杨泉路加油站迁建项目环境影响报告表

技术评审会专家组修改意见

杨泉路加油站迁建项目环境影响报告表修改清单

附图二：站区平面布置图

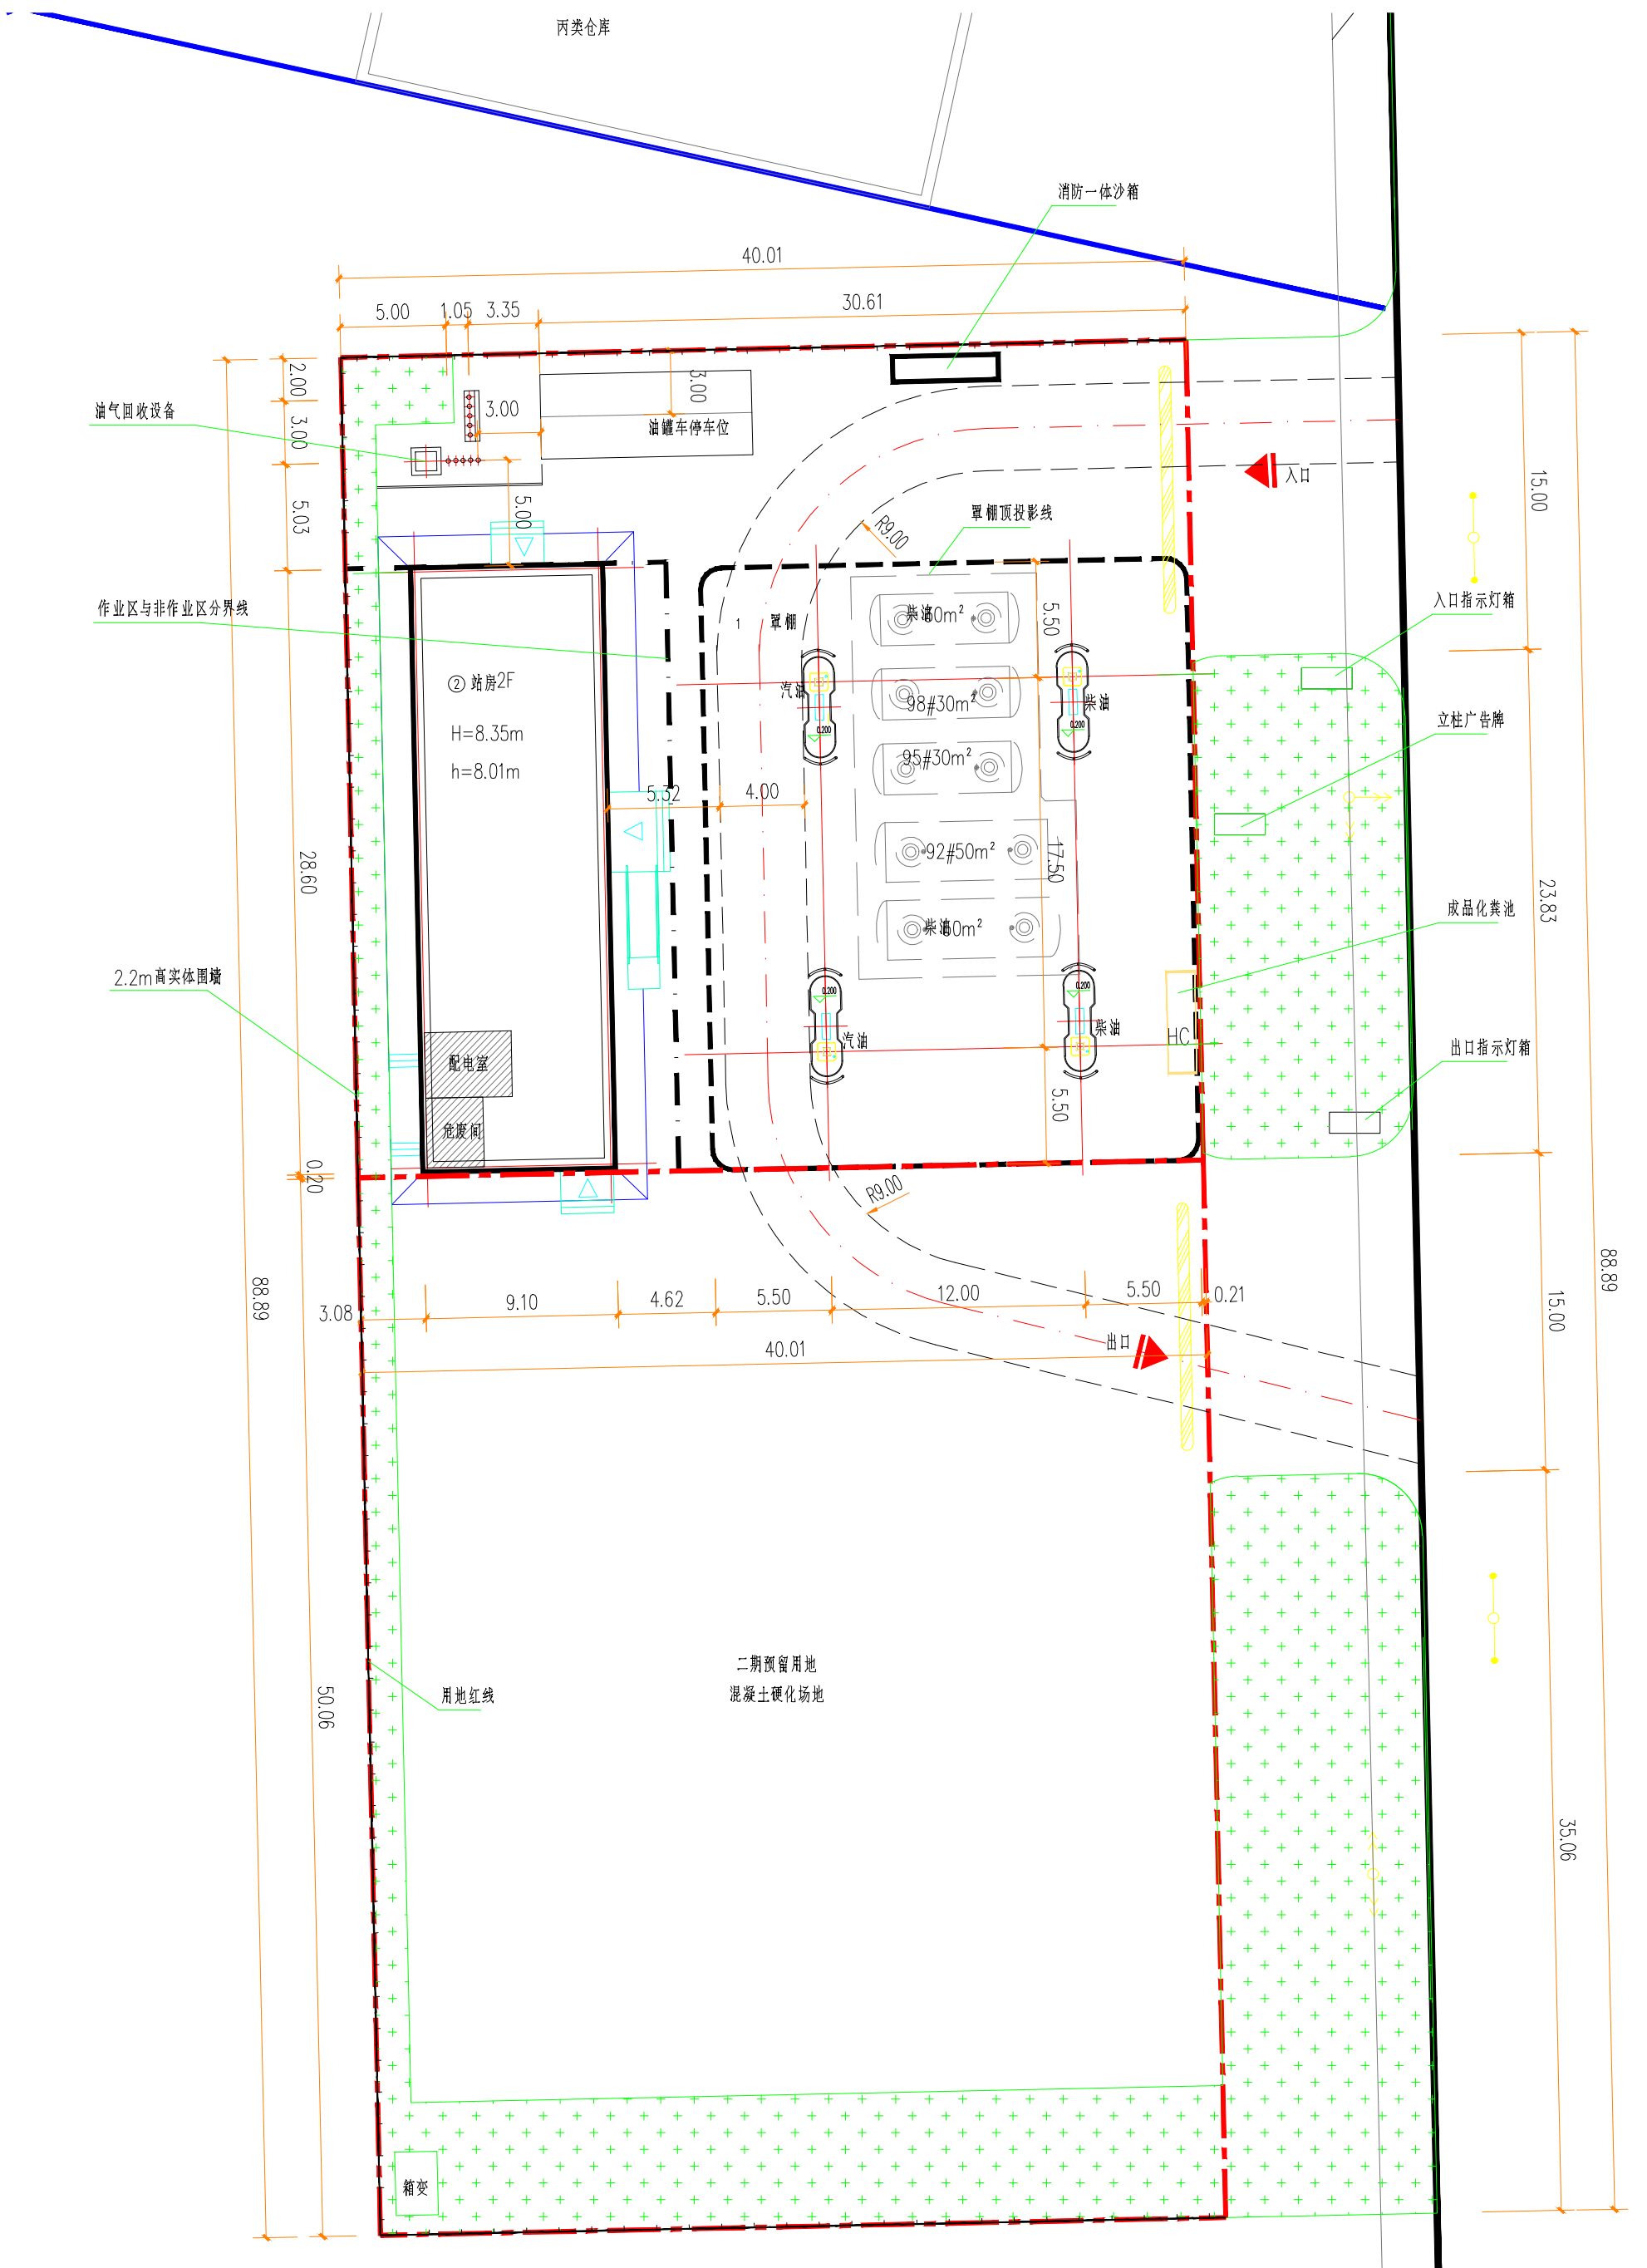
(4) 完善环保措施监督检查清单及污染物排放量汇总表；规范完善相关附图附件。

| 序号 | 专家组意见 | 修改说明 | 索引 |
|---|--|--|-----------------|
| 4 | 完善环保措施监督检查清单及污染物排放量汇总表；规范完善相关附图附件。 | 已完善环保措施监督检查清单及污染物排放量汇总表；已规范完善相关附图附件。 | P62、P65、附图2、附件7 |
